改善箇所説明図

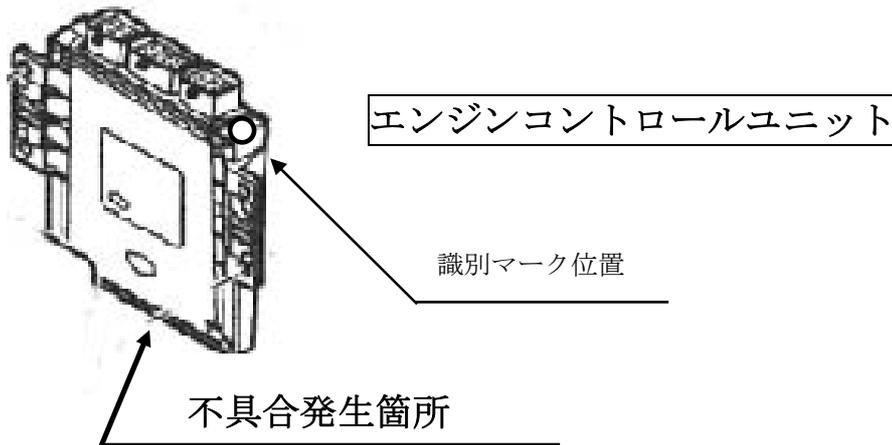
エンジンコントロールユニットのソフトウェアのプログラムが不適切なものがある。そのため、最悪の場合、NO_xの排出量が規制値を上回るおそれがある。

全車両、当該プログラムを対策プログラムに変更する。

エンジンコントロールユニット上部に白ペイントを塗布する。
